Commissione Regionale per la Valutazione Ambientale Strategica (VAS)

PARERE MOTIVATO

n. 206 in data 9 NOVEMBRE 2016

OGGETTO: RAPPORTO AMBIENTALE PER REALIZZAZIONE DI UN CENTRO COMMERCIALE IN LOCALITÀ CANOVE – DITTA CENAF SRL. COMUNE DI AFFI (VR).

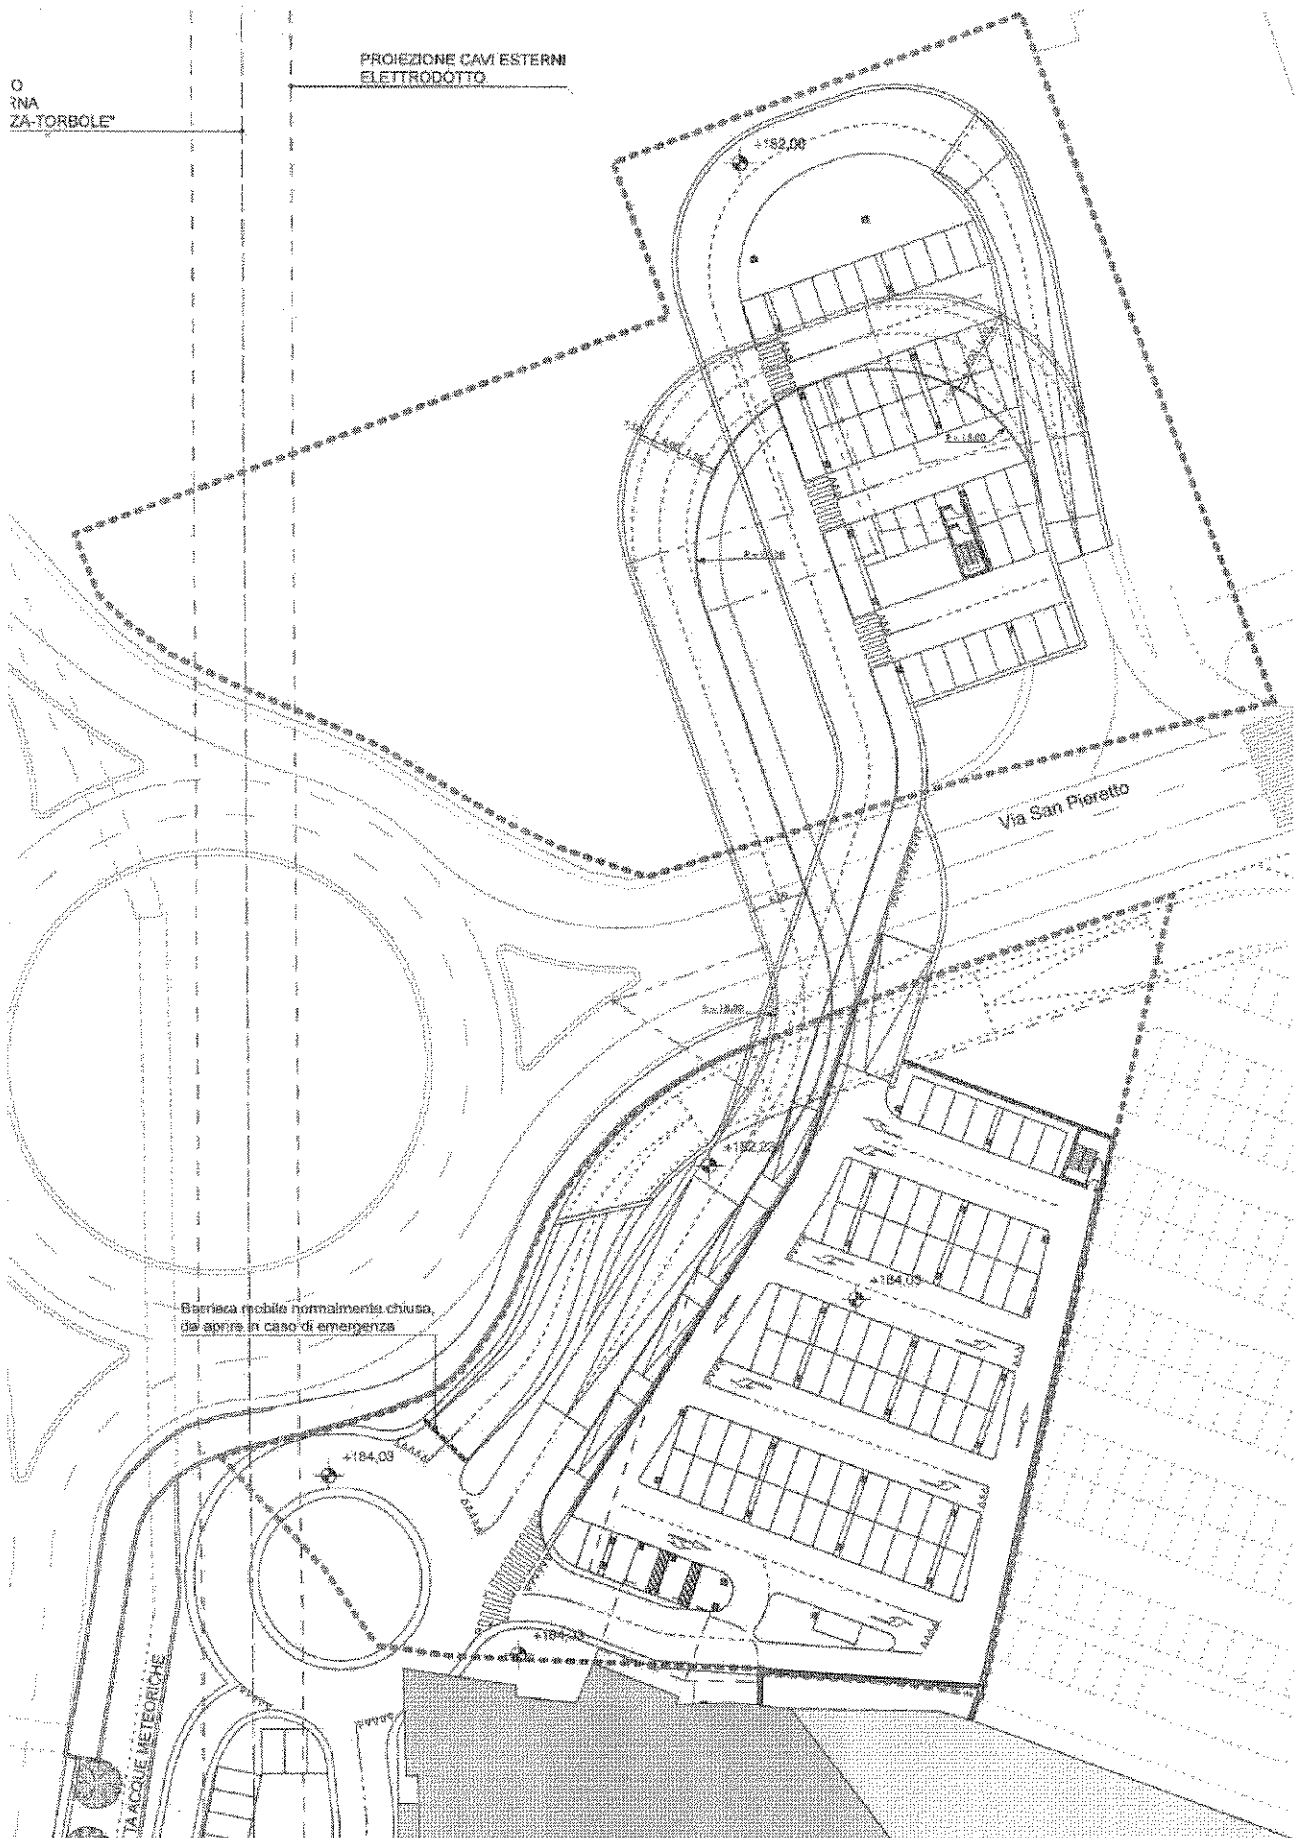
PRESO ATTO che a seguito della richiesta integrazioni di cui al parere motivato n. 185 del 6/10/2016, il Comune di Affi con nota PEC acquisita al prot. gen. 409634 in data 21.10.2016 ha fatto pervenire nuova planimetria relativa al percorso in uscita e relativo elaborato di valutazione, che di seguito si riporta:

"Si propone una rivisitazione migliorativa della soluzione veicolare studiata per l'uscita sulla viabilità pubblica.

Tale soluzione, di cui si allega planimetria esplicativa, consente di ridurre lo spazio dedicato al sottopasso con conseguente riduzione del consumo di suolo.

Pertanto, essendo il sistema dei percorsi veicolari di entrata e di uscita risolutivo nell'attribuire autonomia alla grande struttura di vendita promossa da Cenaf S.r.l., si conferma il percorso veicolare di uscita, pur con la rivisitazione proposta.

Poiché la soluzione alternativa presentata prevede solo la modifica alla geometria progettuale dello svincolo di uscita all'area in esame con una riduzione dello spazio da esso occupato si ritiene di confermare le valutazioni presentate nel Rapporto Ambientale in merito a tutte le matrici analizzate."

- Devono essere realizzati gli interventi di mitigazione e/o compensazione previsti, con l'osservanza delle prescrizioni poste dalle Autorità Ambientali consultate e con la realizzazione del sistema dei percorsi in ingresso ed in uscita di cui all'elaborato, "*Stato di Progetto A.1 - Planivolumetrico con i percorsi veicolari in ingresso ed in uscita*", come modificato dalla nuova documentazione integrativa pervenuta in data 21.10.16;

- La tratta stradale di collegamento in sotterraneo deve essere riservata unicamente alla viabilità automobilistica, non possono quindi essere previste aree parcheggio.

- In caso di interruzione della viabilità sotterranea devono essere previste uscite di emergenza alternative.
